H27-B-2 深度88.88~88.94m 走向・傾斜の値 (No.1126-追18) を修正

第833回審査会合

敦賀発電所 2号炉 敷地の地形、地質・地質構造について

第7.4.4.293図 (3) 破砕部性状 H27-B-2 深度88.88~88.94m (変位センス, 薄片観察による断層岩区分(1/2))

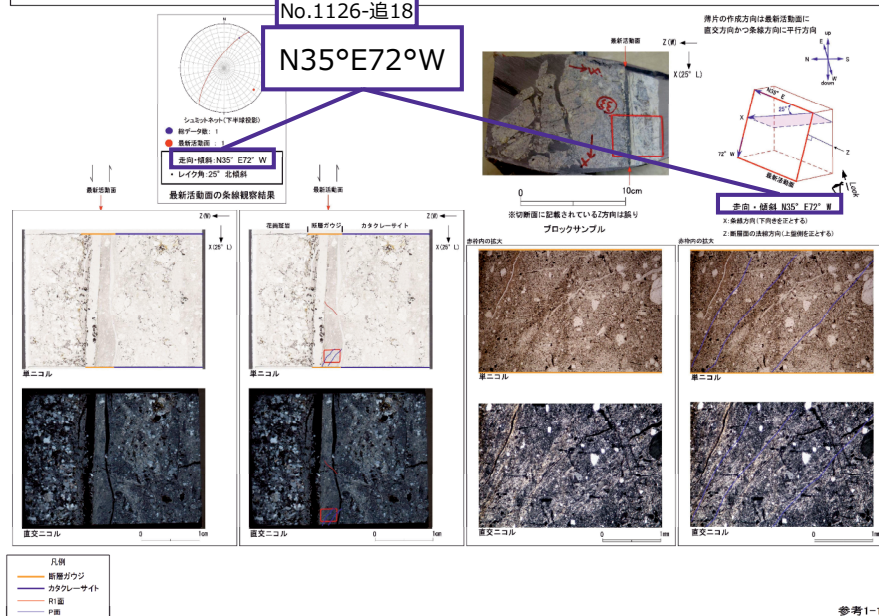
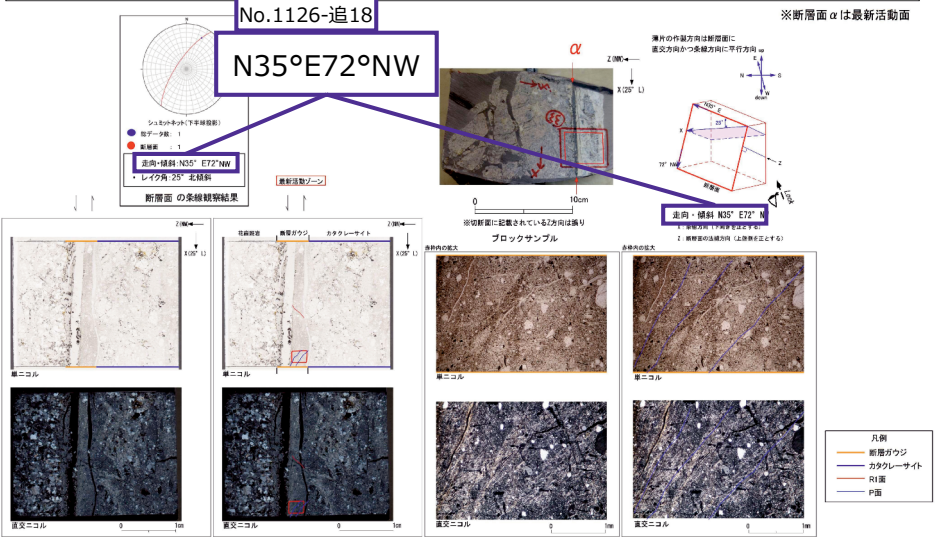
H27-B-2 深度88.88~88.94m 走向・傾斜の値 (No.1126-追18) を修正

第7.4.4.295図 (5) 破砕部性状 H27-B-2 深度120.63~120.65m (変位センス, 薄片観察による断層岩区分(3/3))

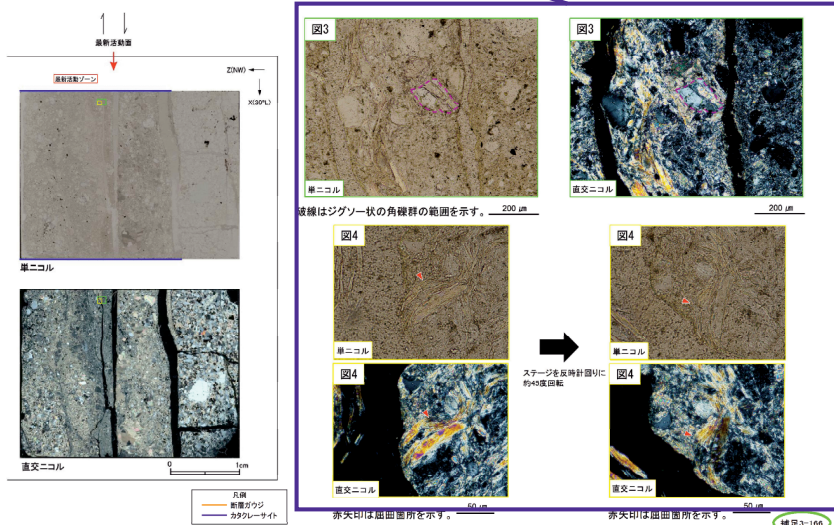
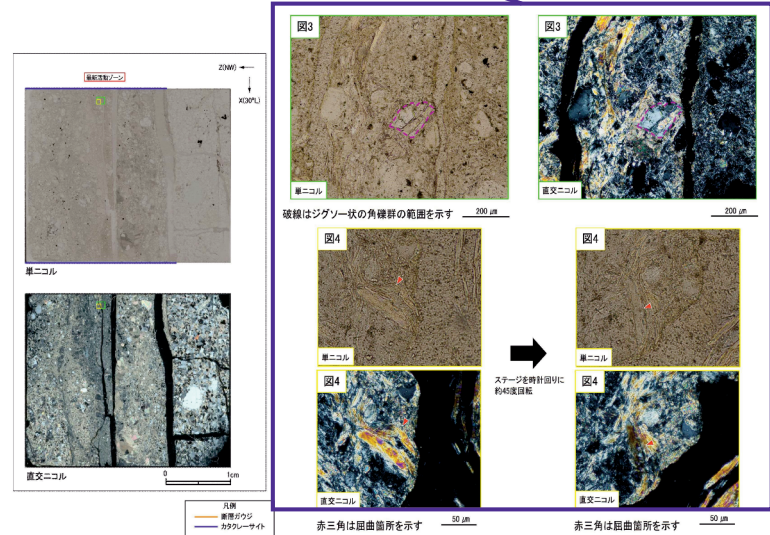
H27-B-2 深度120.63~120.65m 薄片試料拡大写真の向き (No.1126-追19) を修正

No.1126-追19

(写真の向き)

第7.4.4.299図(4) 破砕部性状 H27-B-2 深度134.15~134.23m (変位センス、薄片観察による断層岩区分(2/3))

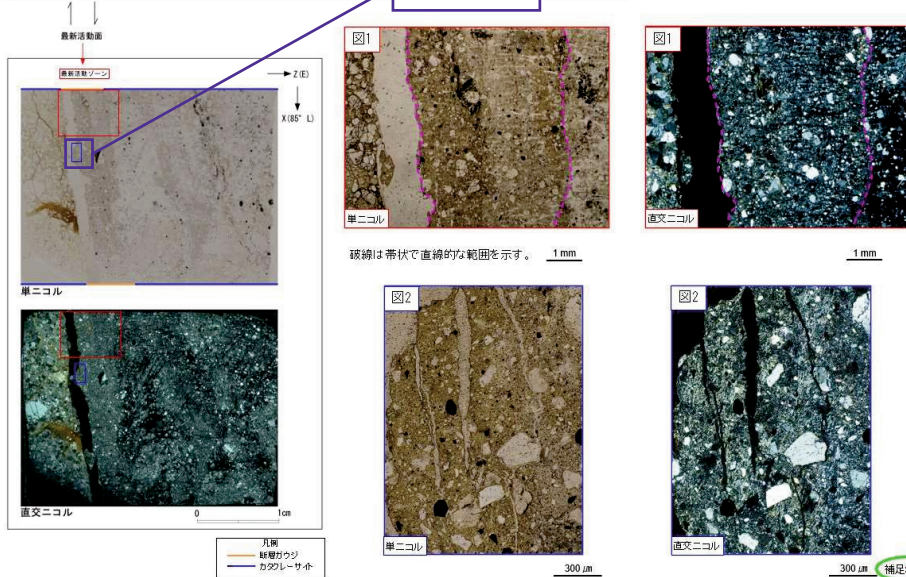
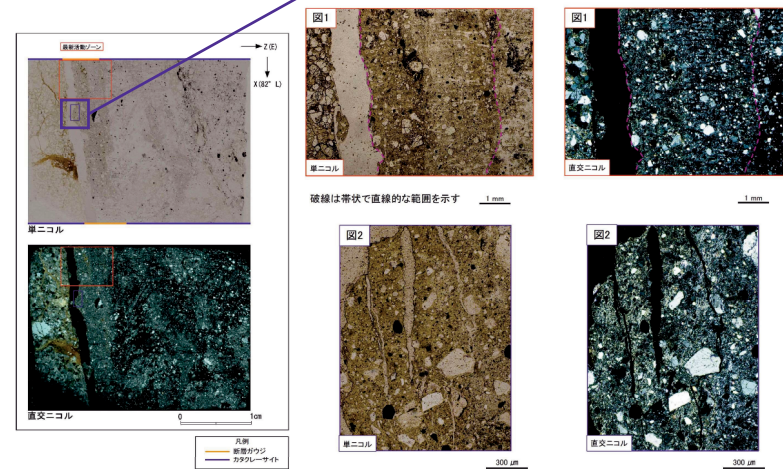
H27-B-2 深度134.15~134.23m 拡大図の青枠の位置 (No.1126-追20) を修正

No.1126-追20  
(青枠位置)

No.1126-追20  
(青枠位置)

第7.4.4.299図 (5) 破碎帯性状 H27-B-2 深度134.15~134.23m (変位センス、薄片観察による断層岩区分(3/3))

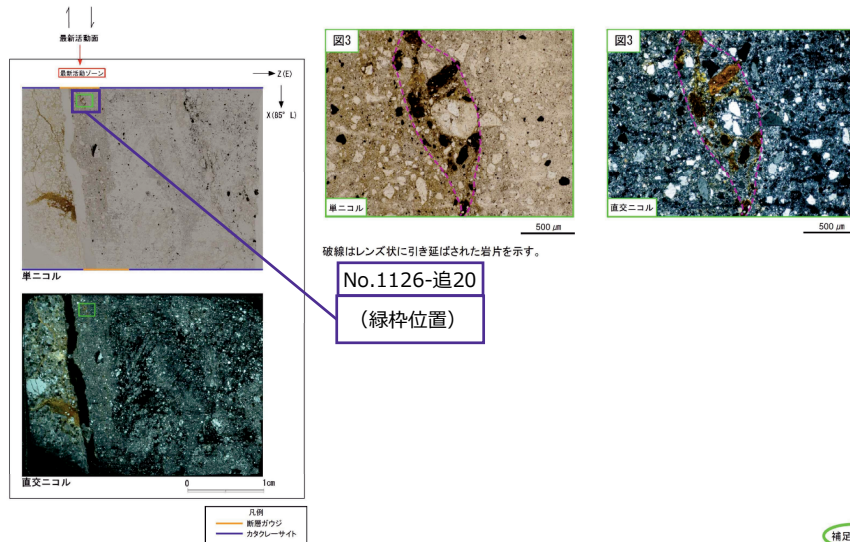
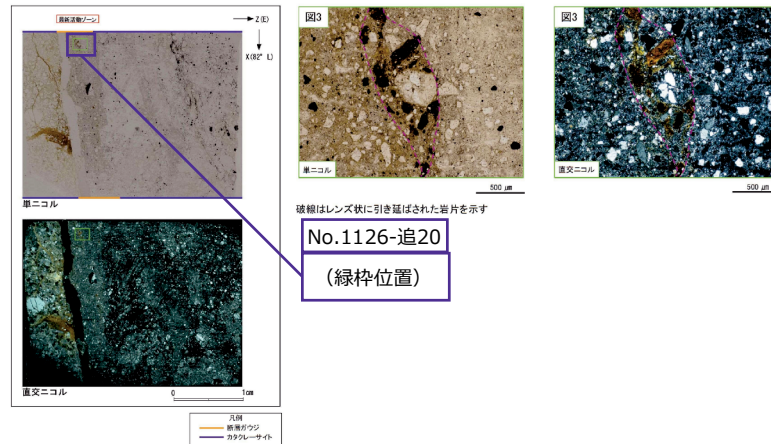
H27-B-2 深度134.15~134.23m 拡大図の緑枠の位置 (No.1126-追20) を修正

第7.4.4.301図 (3) 破砕部性状 H27-B-2 深度154.53~154.71m (変位センス, 薄片観察による断層岩区分(1/2))

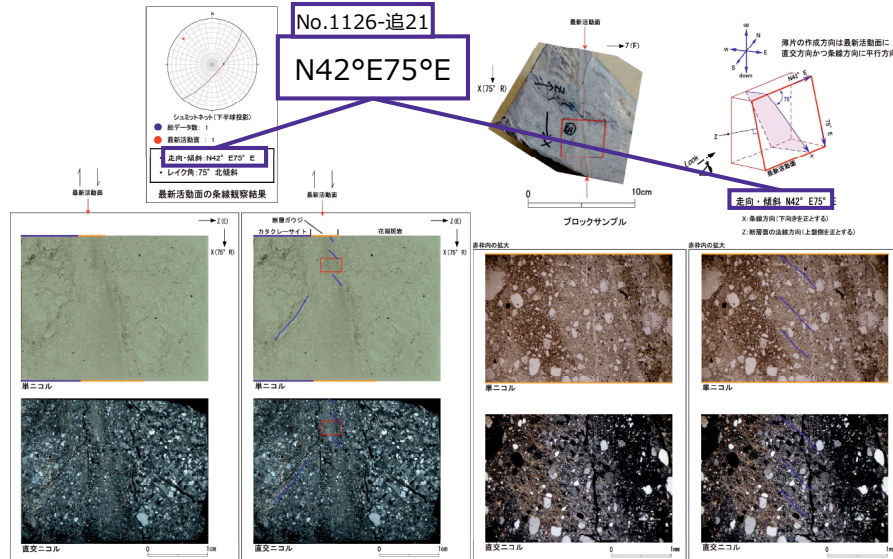
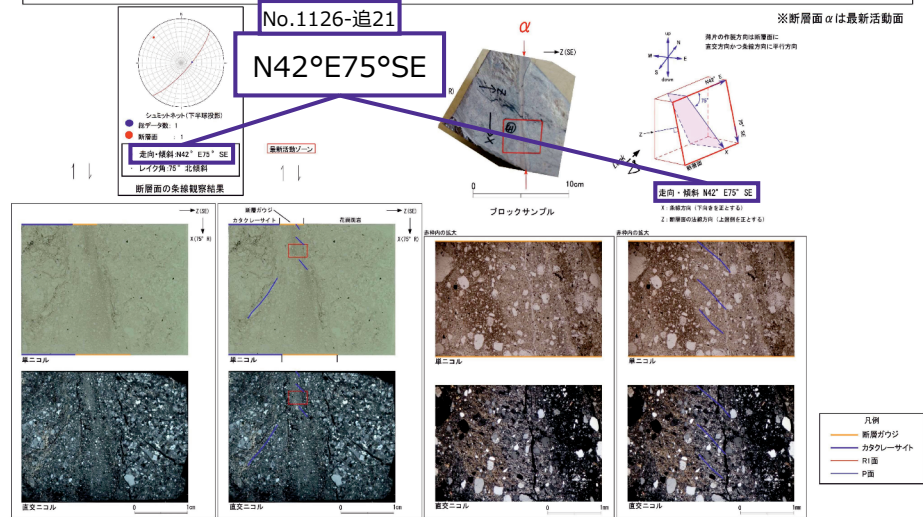
H27-B-2 深度154.53~154.71m 走向・傾斜の値 (No.1126-追21) を修正

第7.4.4.303図(3) 破砕部性状 H24-B14-2 深度38.10~38.27m (変位センス, 薄片観察による断層岩区分(1/2))

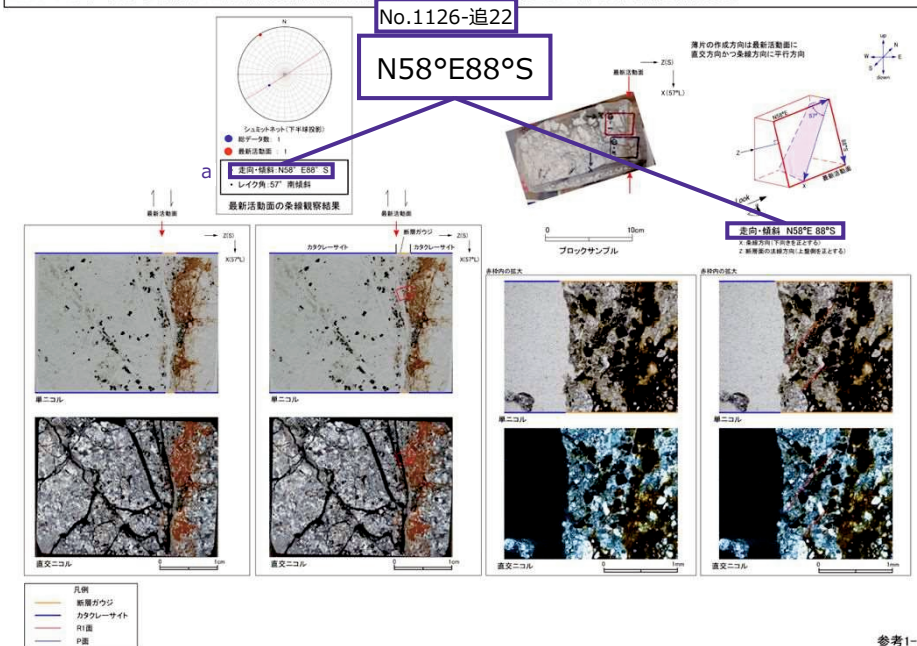
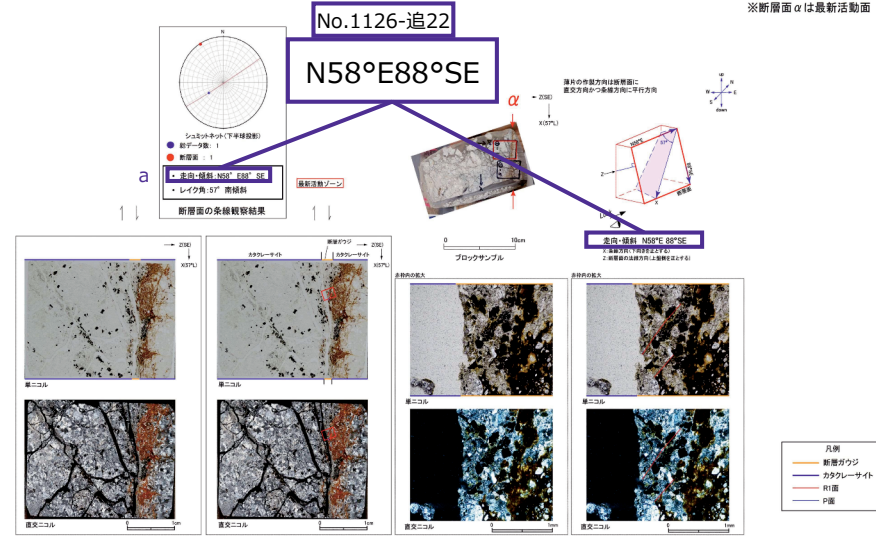
H24-B14-2 38.10~38.27m 走向・傾斜の値 (No.1126-追23) を修正
